WASSMER AVIATION

BULLETIN-SERVICE N° 21 Révision N°

Correspond à la Modification N° 1007 ST.WA. du 28.4.72

OBJET: PLAQUETTE indicatrice
du sélecteur magnétos
DESCRIPTION: type BENDIX

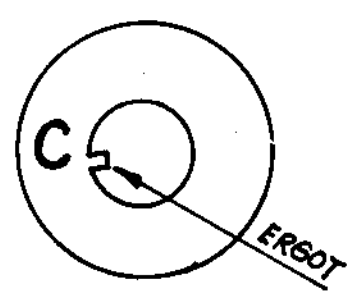
- depuis quelques années, des avions ont été équipés de plaquette de sélecteur magnéto en matière plastique autocollante.
 - Ces plaquettes n'étant pas solidaire du sélecteur, et si le sélecteur s'est déplacé (dessaillage), il y a danger de circuit non coupé, bien que l'indication visuelle affirmerait le contraire.
- 1/ Veuillez vérifier le serrage et les positions du sélecteur
 - 2/ Signaler si vous êtes possesseurs d'un avion équipé de cette plaquette au Service ASSISTANCE TECHNIQUE WASSMER-AVIATION

MAUVAIS
plaquette plastique

qui procédera par retour à l'expédition gratuite d'une plaquette métallique munie d'un ergot la rendant solidaire du sélecteur.

BON
plaquette métallique
ST.WA B.05 français ou anglais
